감 사 보 고 서

- 수서평택고속철도 율현터널(궤도) 안전관리실태 -

2021. 3.

감 사 원

[그림 15] 인버트 시공 단면과 미시공 단면 비교

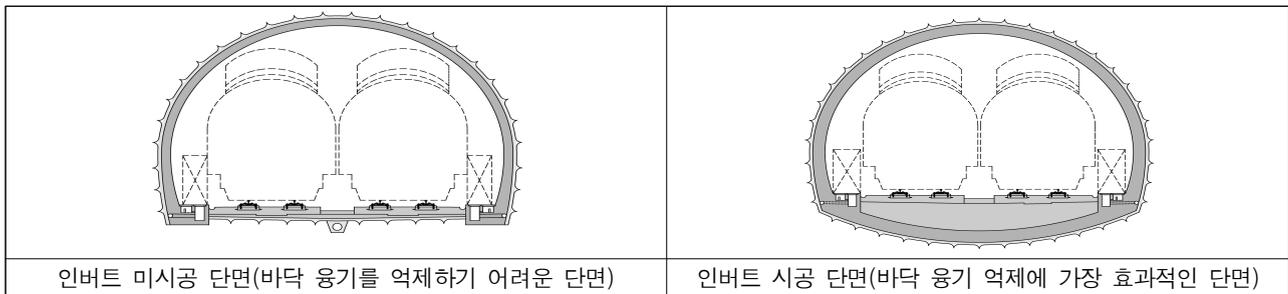
감리용역업체(감리단장 A)는 2013. 9. 11. 철도공단에 현장설계변경소위원회 심의의견 조치결과를 보고하면서 터널 안쪽에 변위가 발생한 18.770km 지점에는 기존의 보강공법 PD-5 대신에 [그림 15]와 같이 인버트²⁹⁾를 시공하는 보강공법인 PD-6-2³⁰⁾로 변경 시공(18.765~18.775km 지점, 연장 10m)하고, 앞으로 굴착공사 시 보강공법을 선정할 때는 RMR 20점 이하인 경우 RMR(★) 및 GSI 평가를 적용하여 터널의 안전성을 충분히 확보하겠다고 하였다.

[그림 16] 제3-1공구의 융기 발생 구간에 대한 GSI 재평가 결과

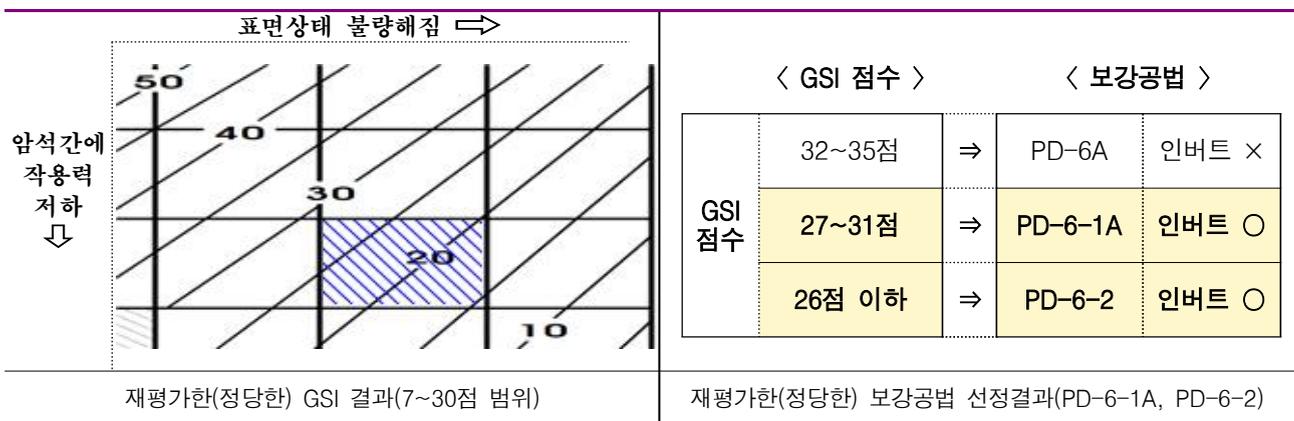
이에 대하여 이번 감사원 감사기간(2020. 10. 29.~12. 9.) 동안 18.216~18.276 km 지점(개통 후 최고 융기 발생지점 및 감속운행 지점)에 대하여 “보강공법 선정기준”에 따라 암반판정을 한 결과, RMR(★) 점수(13점) 및 GSI 평가³⁵⁾를 적용할 경우 보강공법은 [그림 16] 및 [별표 4] “울현터널 제3-1공구 보강공법(요약)”과 같이 GSI 점수가 7~30점(평균 20.5점)으로 평가되어 인버트 시공이 포함되는 보강공법인 PD-6-1A 또는 PD-6-2로 선정하는 것이 타당한 것으로 확인되었다.

[그림 17] 을현터널(제3-1공구) 용기 발생 후 보강공사(2~3차) 개요도

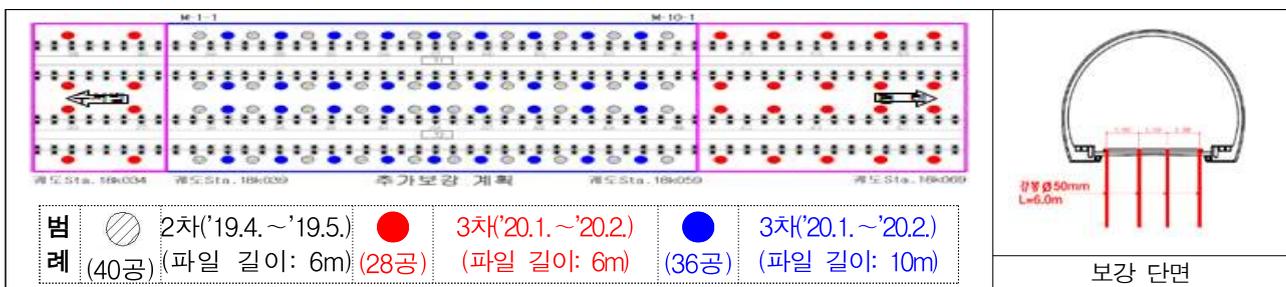
주: 보강공사 대상 구간(18.234~18.269km 지점, 개통 후 변경된 지점은 18.034~18.069km)은 암반판정 시 GSI 평가를 하지 않아 인버트가 미시공되어 용기(최고 189mm)가 발생하고 SRT가 90~170km/h로 감속운행하고 있는 구간임
 자료: 철도공단 및 시공사 제출자료

[그림 19] 율현터널의 용기 발생 개념도

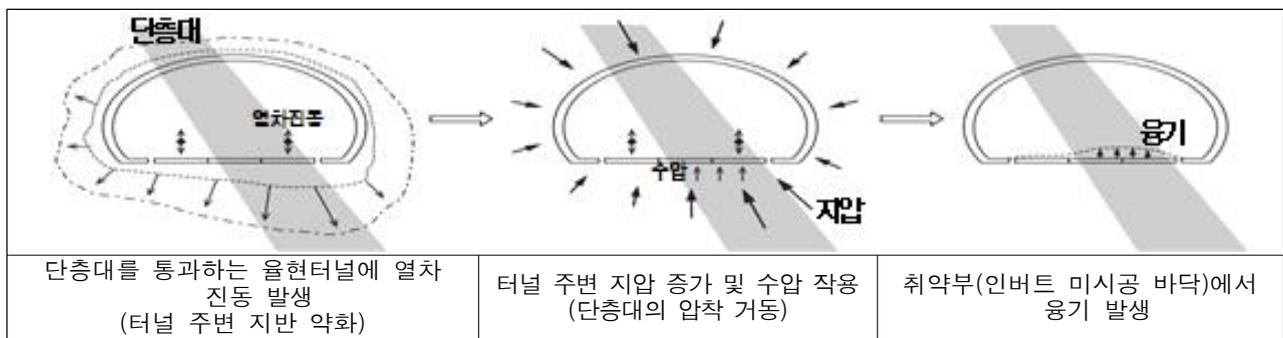
같이 율현터널의 경우 시간 경과에 따라 서서히 진행되는 신갈 단층대의 압착 거동으로 인해 가장 취약한 부위에서 용기가 발생한 것으로 분석되었고, 이러한 용기 발생을 방지하는 데 가장 효과적이고 확실한 터널 단면인 원형 구조를 갖 추기 위해 하부에 인버트를 시공(터널 상부는 이미 반원형 구조임)하는 것이 필요 하다고 되어 있다.

[도표 1] 보강방법별 터널 바닥 용기량 예측

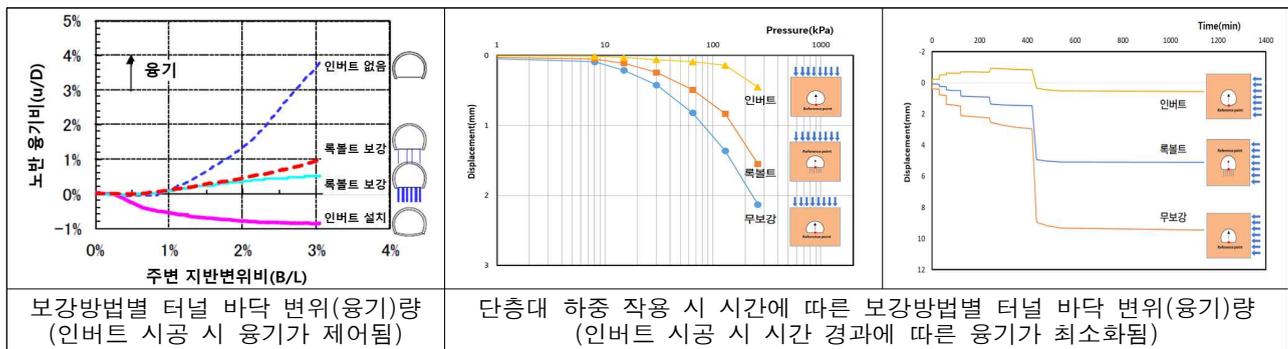
그리고 [도표 1]과 같이 단층대 통과구간에서 마이크로파일(록볼트) 등의 지반 보강으로도 일정 수준의 압착 거동을 제어할 수 있지만, 단층대에 하중이 작용할 경우 시간 경과에 따라 추가 용기가 발생할 수 있어 인버트 시공 등의 구조적 대응에 대한 검토가 필요하다고 되어 있다.

지하수위 변동 및 유입 등에 의한 하중 증가로 인하여 이미 교란(약화)된 터널 하부지반 교란 영역이 더 확대될 우려가 있는 등 시간 경과에 따라 터널 하부지반의 교란 및 교란 영역 확대로 마이크로파일의 보강 효과가 감소될 가능성이 있고,⁵³⁾ 마이크로파일 보강은 지질 구조와 지반 변화 특성에 상응하는 수준의 불확실성을 내포하고 있어 지속적인 관리·관찰이 필요하며, 마이크로파일 추가 보강으로 압착 거동 및 용기가 제어되지 않는 경우 구조물 대책인 인버트 보강을 검토해야 한다는 의견을 제시하였다.

관계기관 의견 철도공단은 감사결과를 받아들이면서 앞으로 현장지시와 함께 교육 및 점검을 병행하여 공사 관련 규정이 공사현장에서 철저히 이행되도록 현장관리에 최선을 다하고, 철도공단의 지시 등을 이행하지 않은 감리용역업체, 감리단장에 대하여 관계 법령에 따라 제재방안을 검토하여 조치하며, 율현터널의 용기 발생에 대하여 근본적인 보강방안을 마련하겠다는 의견을 제시하였다.

[그림 24] 지반조건이 불량한 경우의 열차 진동 증가

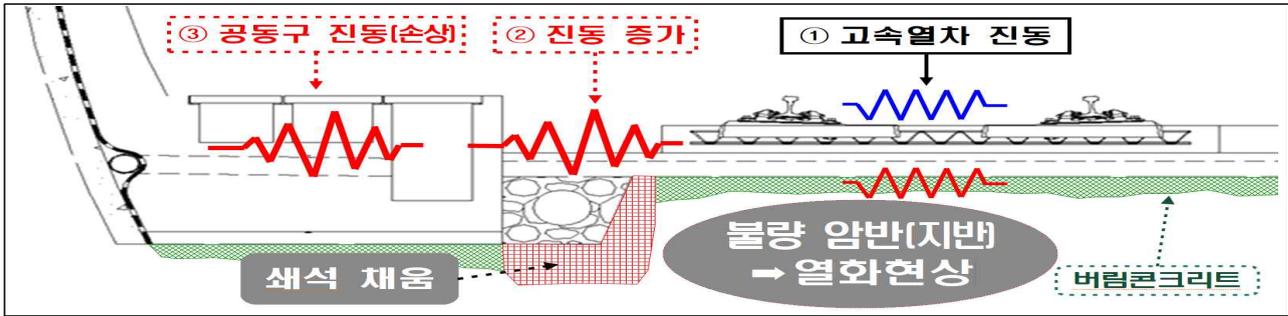
그러나 철도터널 구간에 단층 파쇄대가 분포하는 등 지반조건이 불량한 경우에는 [그림 24]와 같이 준공 후 열차가 운행하면서 터널 바닥부의 암반이 열화(강도 저하 등)되어 일체화 효과가 낮아짐으로써 열차 진동을 일정 부분 감소시키지 못하게 되는데, 이때 배수로 부분을 설계도면보다 크게 굴착하여 발생한 여굴을 모두 쇄석으로 채울 경우에는 불연속체 면적이 넓어짐으로써 열차 진동이 더욱 증가될 수 있고, 증가된 열차 진동이 주변으로 전달되어 공동구와 도상 콘크리트 등 구조물의 균열, 파손 등 손상을 가져올 수 있다.

그리고 ○○학회는 철도터널 바닥부 시공 시 배수로 부분도 엄격한 품질관리가 필요하므로 지반조건이 불량한 경우에는 배수로 부분에 발생하는 여굴을 강성이 큰 투수성 재료로 채워서 시공하는 방안을 고려할 필요가 있다는 의견을 제시하였다.

① 시추조사 결과 개요도

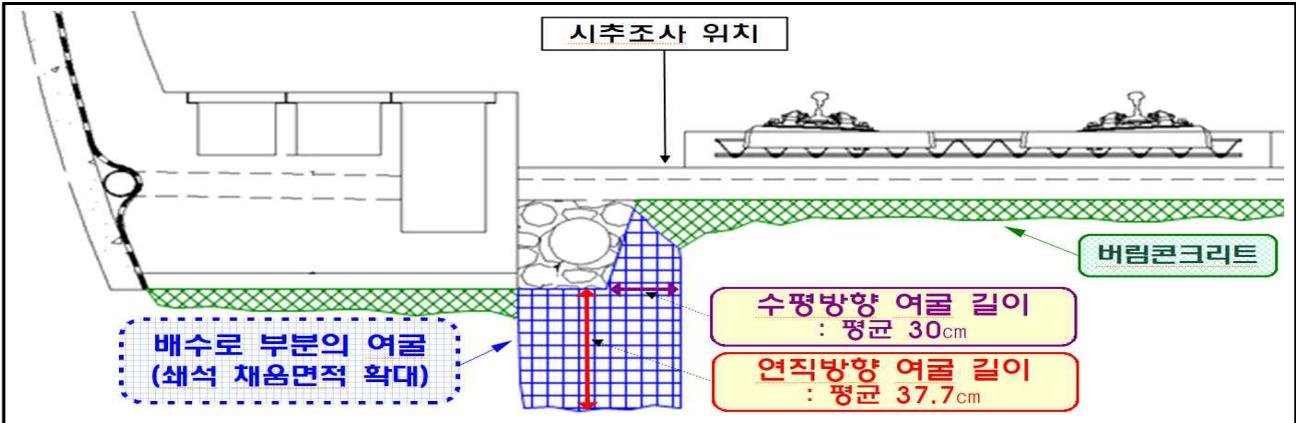
[표 17]과 [별표 6] “SRT 제3-1공구 시추조사 결과 개요도 및 배수로 설계도면”과 같이 배수로 부분의 시추공 11개 전체에서 쇄석이 발견되었고 배수로의 설계도면 상 깊이는 75.8cm임에도 여굴 깊이는 이보다 평균 37.7cm(최대 74.2cm)만큼 깊게, 폭은 평균 30cm만큼 넓게 여굴이 발생하였고 이 부분을 모두 쇄석으로 채워 쇄석 채움 면적이 확대된 것으로 확인되었다.

주: 설계도면 상 배수로 단면(연직방향 깊이 55.8cm, 수평방향 폭 400cm) 외 굴착한 부분(파란색 눈금모양의 공간)이 배수로 부분의 여굴(연직방향 여굴 길이 평균 37.7cm, 수평방향 여굴 폭 평균 30cm)인데 시공사는 이를 모두 쇄석으로 채워서 시공함

관계기관 의견 철도공단은 감사결과를 받아들이면서 노반 융기 발생 구간 중 배수로 여굴을 쇄석으로 채운 것으로 확인된 제3-1공구 및 제3-2공구의 일부 구간에 대하여 지속적인 모니터링과 함께 전문기관(○○학회)의 검토를 거쳐 추가적인 보강방안을 마련하여 조치하고, 지반조건에 따른 철도터널 배수로 부분의 여굴 처리기준에 대해서는 열차 진동에 따른 강성 확보 및 통수능력 등을 종합적으로 검토하여 철도전문시방서를 개정하도록 국토부와 적극적으로 협의하
